女川原子力発電所第2号機 工事計画審査資料	
資料番号	02-変 2-他-F-08-0001 改 0
提出年月日	2023年3月6日

女川2号機 原子炉格納容器調気系配管の設計変更に伴う

設計及び工事の計画の変更認可申請の扱いについて

東北電力株式会社

添付資料 2 : 原子炉格納容器調気系の系統図 (今回変更認可申請資料)

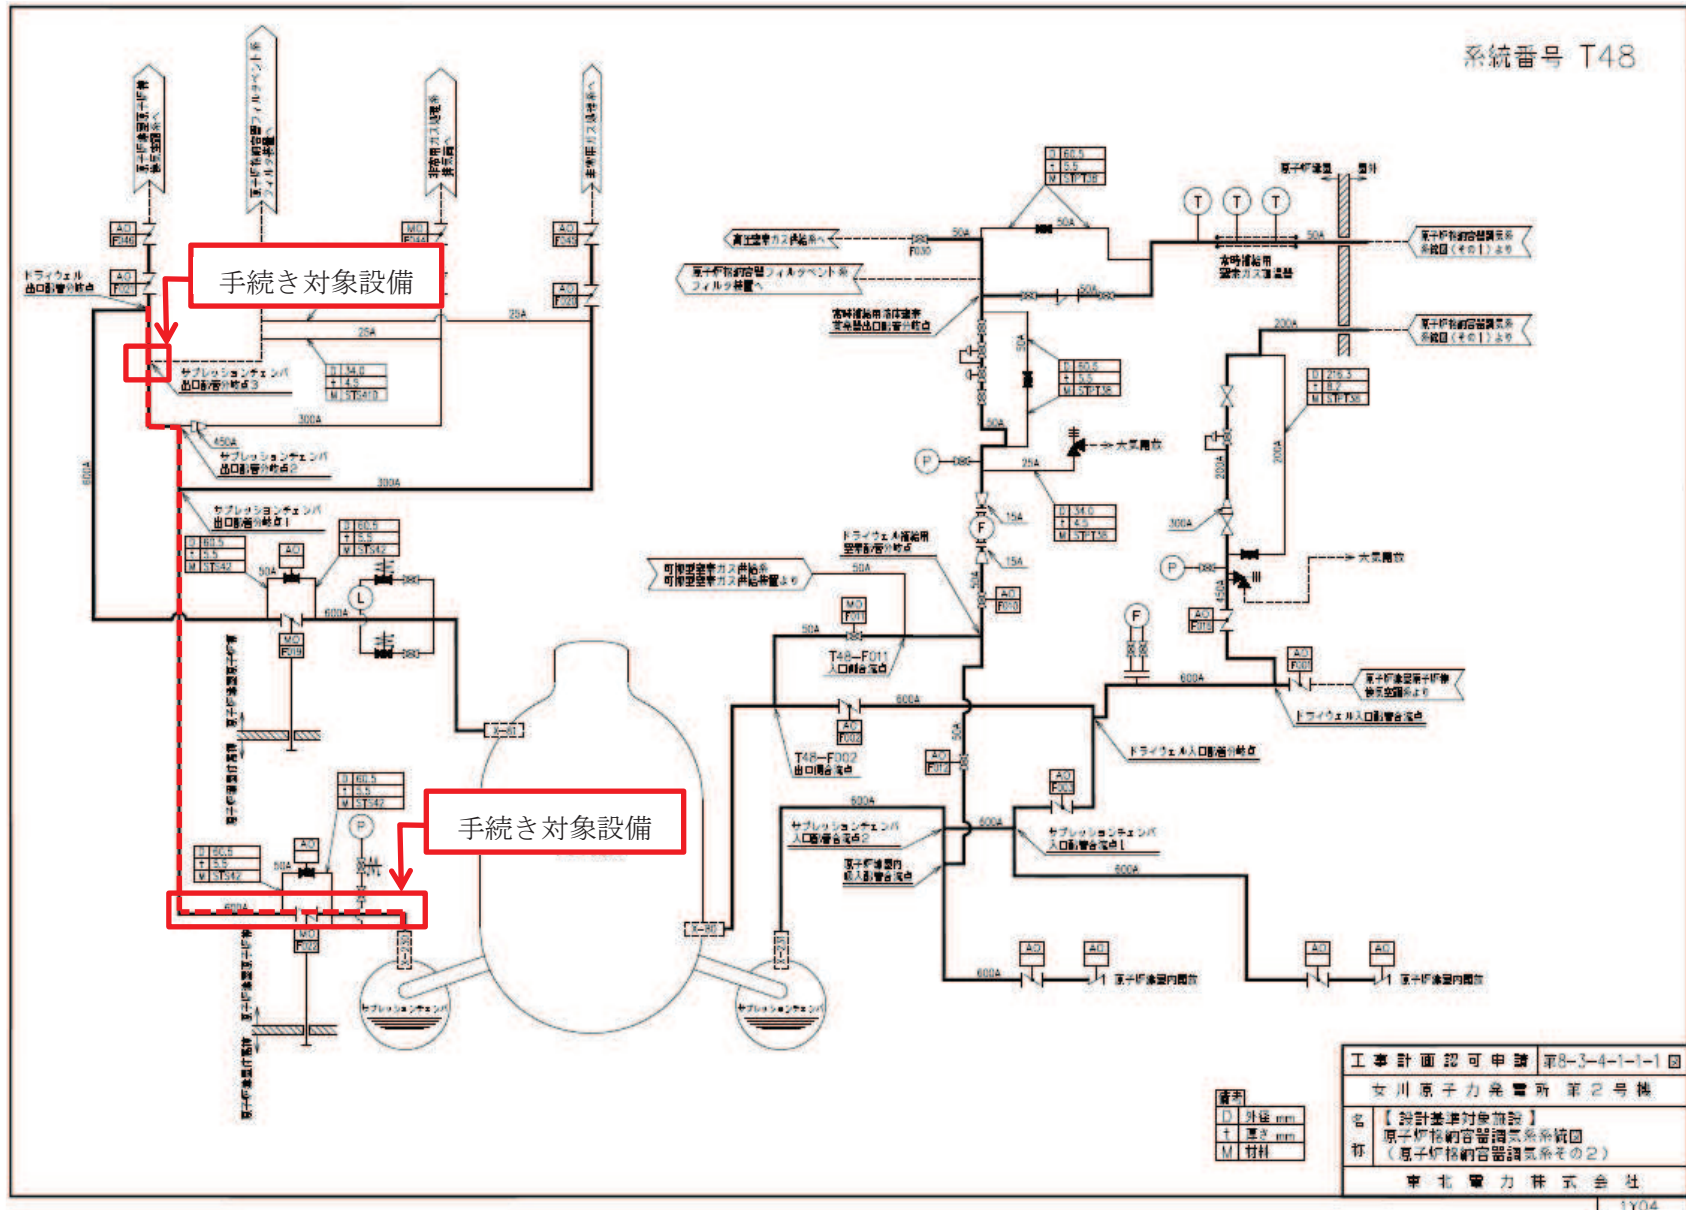
「原子炉格納容器配管貫通部(X-230)～ドライウエル出口配管分岐点」の配管のうち，既設配管の一部を耐震性強化のため厚肉化する設計変更を行う。

変更前：（外径）609.6，（厚さ）（9.5），（材料）SM41C，SM400C

変更後：（外径）609.6，（厚さ）（31.0），（材料）SM400C

変更後：（外径）609.6，（厚さ）（17.5），（材料）SM400C

※厚肉化に伴うエルボ取替により SM41C 材はなくなる

工事計画認可申請	第8-3-4-1-4-4回
女川原子力発電所 第2号機	
名称	原子炉格納容器調整系 主配管の配置を明示した図面(その4)
東北電力株式会社	
AC	2X06

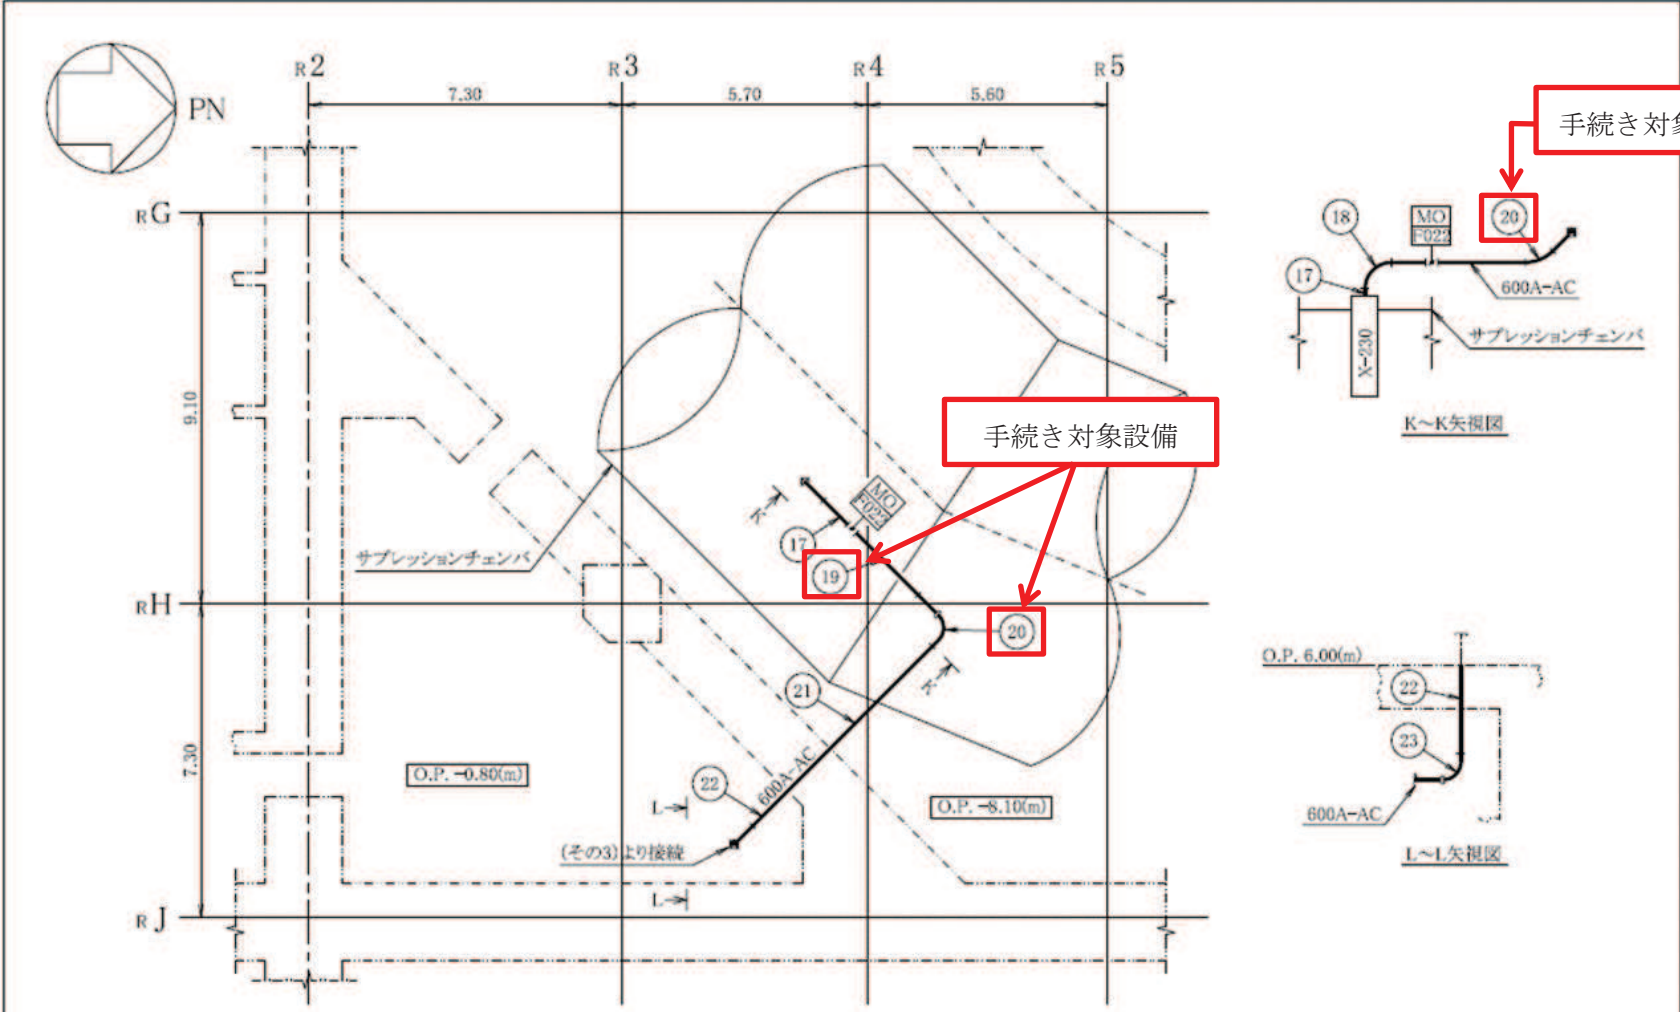
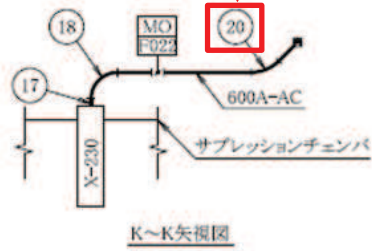
手続き対象設備

手続き対象設備

工事計画認可申請	第8-3-4-1-4-2図
文川原子力発電所 第2号機	
名	原子炉格納容器調気系
特	主配管の配置を明示した図面(その2)
東北電力株式会社	
AC	2X06

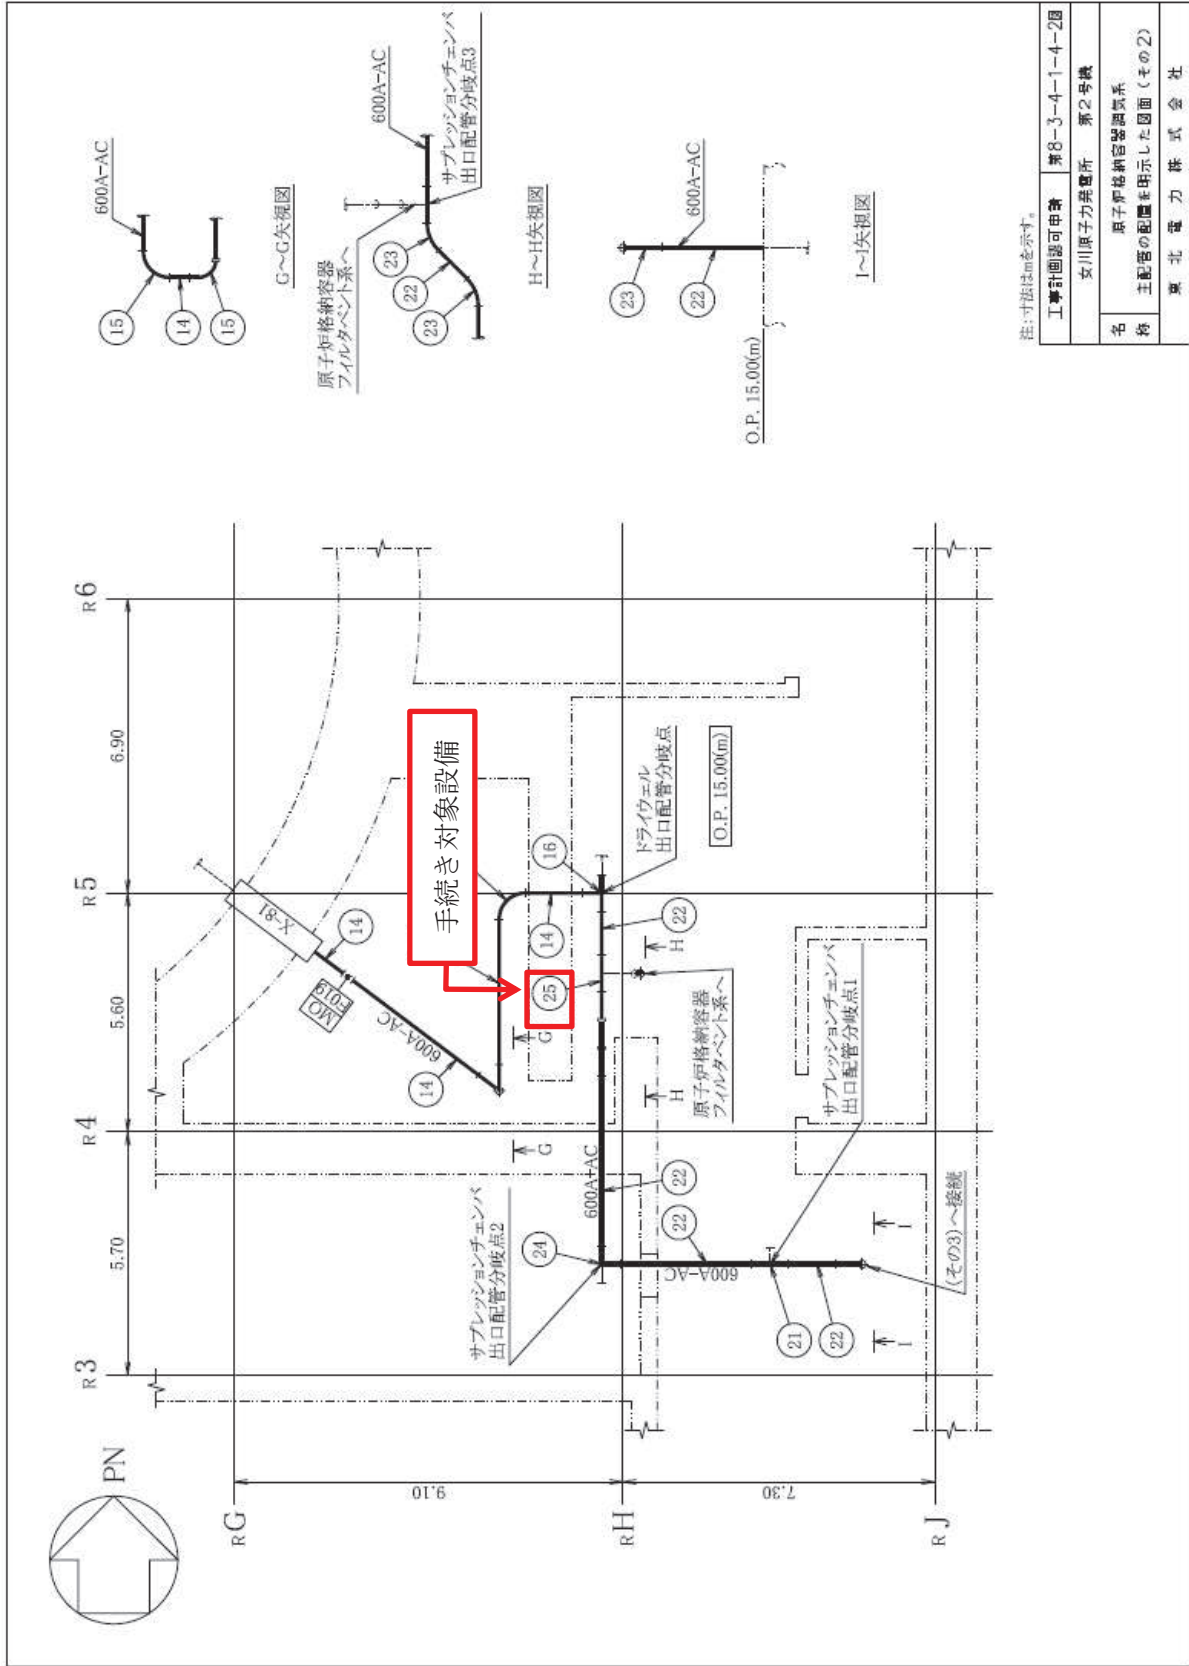
「原子炉格納容器配管貫通部(X-230)～ドライウエル出口配管分岐点」の原子炉格納容器調気系配管から原子炉格納容器フィルタベント系への分岐点において設計進捗に伴い JIS 規格外のティーを採用するため設計変更を行う。

原子炉格納容器調気系の 600A 配管から原子炉格納容器フィルタベント系の 400A 配管への分岐において JIS 規格外のティーを採用する必要がある。
